**TEMAT: Pilny komunikat dotyczący bezpieczeństwa stosowania produktu. Wersja 4.04 oprogramowania programatora S-ICD rozwiązuje problemy omówione w dwóch poprzednich komunikatach dotyczących bezpieczeństwa stosowania produktu (nr ref. 100000038388 oraz 92127890)**

**Problemy z urządzeniami S-ICD rozwiązywane przez oprogramowanie w wersji 4.04**

**Załącznik A – Identyfikacja oprogramowania programatora S-ICD**

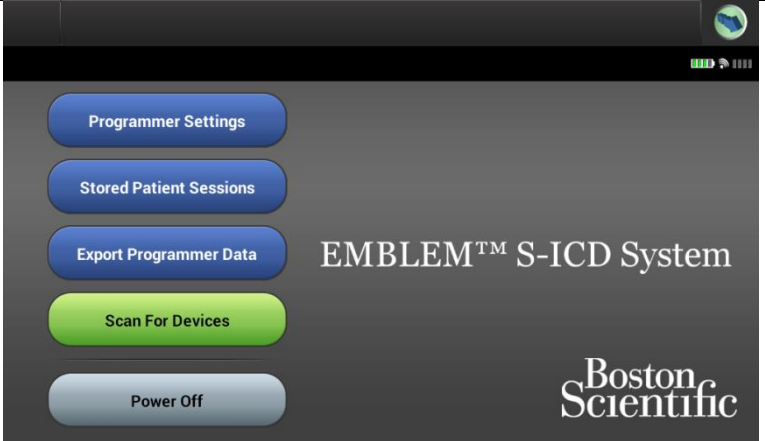
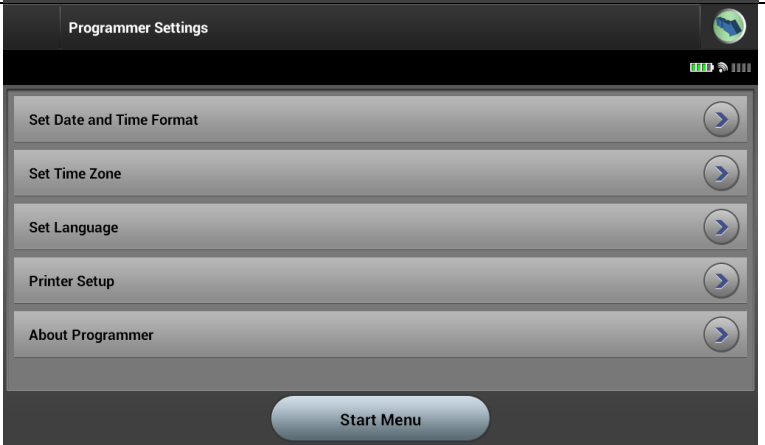
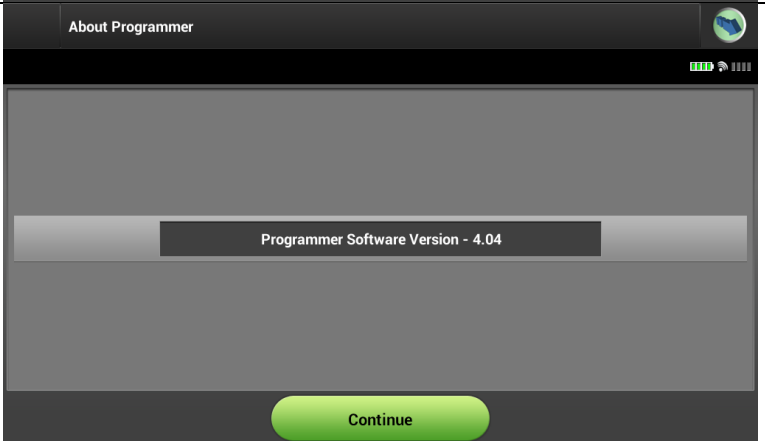
<p>1. Wybrać "Programmer Settings" (ustawienia programatora)</p>	
<p>2. Wybrać "About Programmer" (informacje o programatorze)</p>	
<p>3. Oprogramowanie w wersji 4.04 lub wyższej rozwiązuje omawiany problem dla urządzeń S-ICD</p>
